# Technical *Info*

## Zmiana napinacza w modelu Ford 1,8 Diesel ( CT 983 K1/K2 )

### rys. 1

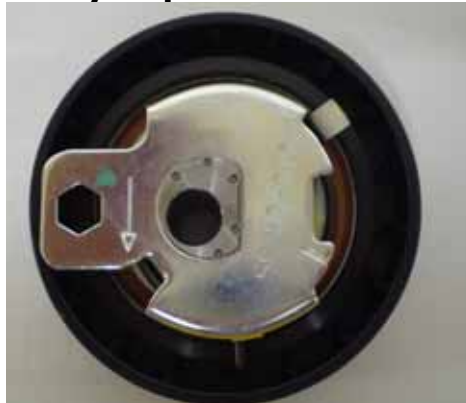
Napinacz rolkowy z zestawu jest inaczej zbudowany pod względem technicznym, niż ten zamontowany fabrycznie.

Nowa wersja napinacza wg firmy Ford musi być montowana we wszystkich modelach diesla 1,8 przy okazji wymiany paska zębatego. Z uwagi na zupełnie inną budowę nasuwa się pytanie, jak prawidłowo zamontować i wyregulować ten napinacz.

Nowa wersja jest to napinacz półautomatyczny, który jest montowany centralnie w miejsce napinacza ręcznego (50 Nm). Po zamontowaniu paska zębatego należy, jak zwykle, nastawić napięcie kluczem imbusowym z przodu na kole pasowym w kierunku wskazywanym przez wytłoczoną strzałkę. Wyżłobienie powinno zbiegać się z występem w pozycji odpowiadającej mniej więcej pozycji godz. 3 na zegarze.
